**Avis de la mission régionale
d'autorité environnementale
Hauts-de-France
sur le projet de mise en exploitation de deux événements de gaz de mine à
Escaudain et Rouvignies (59)
Étude d'impact du 15 juin 2022**

n°MRAe 2022-6415

AVIS N° 2022-6415 rendu le 11 octobre 2022 par délégation de
la mission régionale d'autorité environnementale Hauts-de-France

Plan de localisation des installations et de leur environnement (pièce n°2 pages 23, 24, 27, 28)

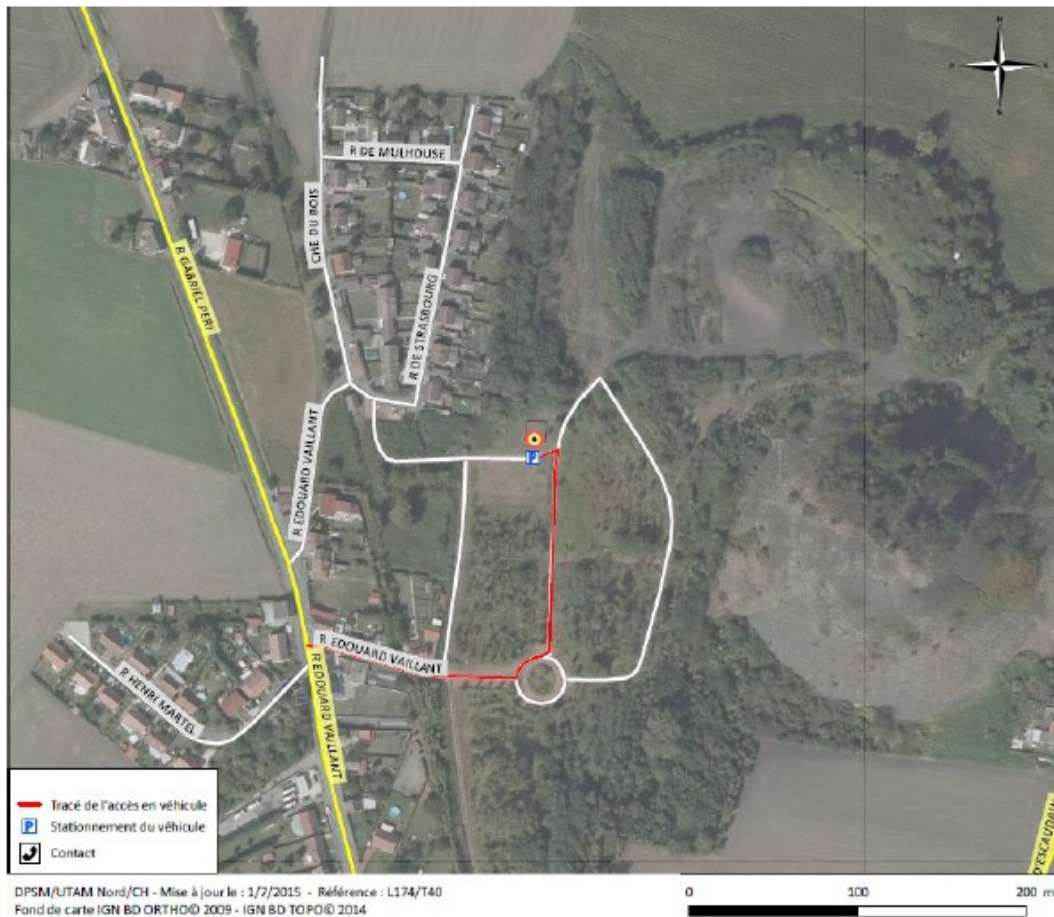
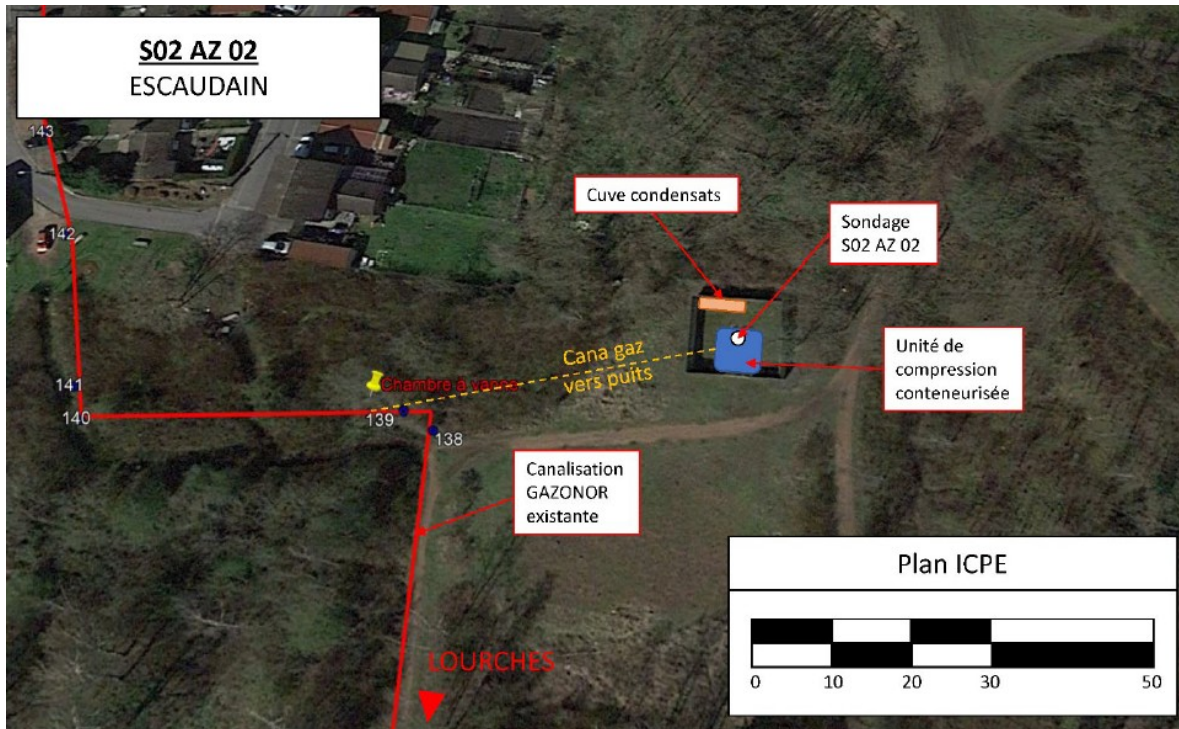
Les installations à l'aval des ouvrages de captage ne sont pas présentées ni leurs impacts, alors qu'elles sont parties intégrantes du projet (en particulier dans l'éventualité où des installations seraient implantées sur le site de La Naville à Louches). Il conviendra de préciser le mode de traitement et de valorisation des gaz captés et notamment le projet de cogénération et les raccordements aux réseaux utilisateurs et le cas échéant, de réaliser une évaluation environnementale sur l'ensemble du projet, incluant notamment de manière plus précise les installations de cogénération.

Il est indiqué page 16 de l'étude d'impact (pièce n°4) que les unités de cogénérations seront mises en place sur le site de La Naville à Louches (et non plus à Escaudain et Rouvignies). Il est indiqué dans le mémoire exposant les méthodes envisagées (pièce N°3, page 8) qu'il y aurait une à deux unités de cogénération à Escaudain et deux à autres unités de cogénération à Rouvignies. Ces aménagements font partie du projet global, mais ils ne sont pas détaillés dans le dossier et les impacts associés ne sont pas étudiés. D'une manière générale, les installations en aval du captage (canalisations, installations de cogénération...) ne sont pas présentées ni leurs impacts, alors qu'elles sont parties intégrantes du projet. Le dossier doit être complété. Les valorisations envisagées du gaz capté seraient à préciser et les informations concernant les installations de cogénération devraient être mises en cohérence entre les différents documents (nombre, localisation).

- *de préciser le mode de traitement et de valorisation des gaz captés et notamment le projet de cogénération et les raccordements aux réseaux utilisateurs ;*
- *de réaliser une évaluation environnementale sur l'ensemble du projet, incluant notamment les installations nécessaires à la cogénération.*
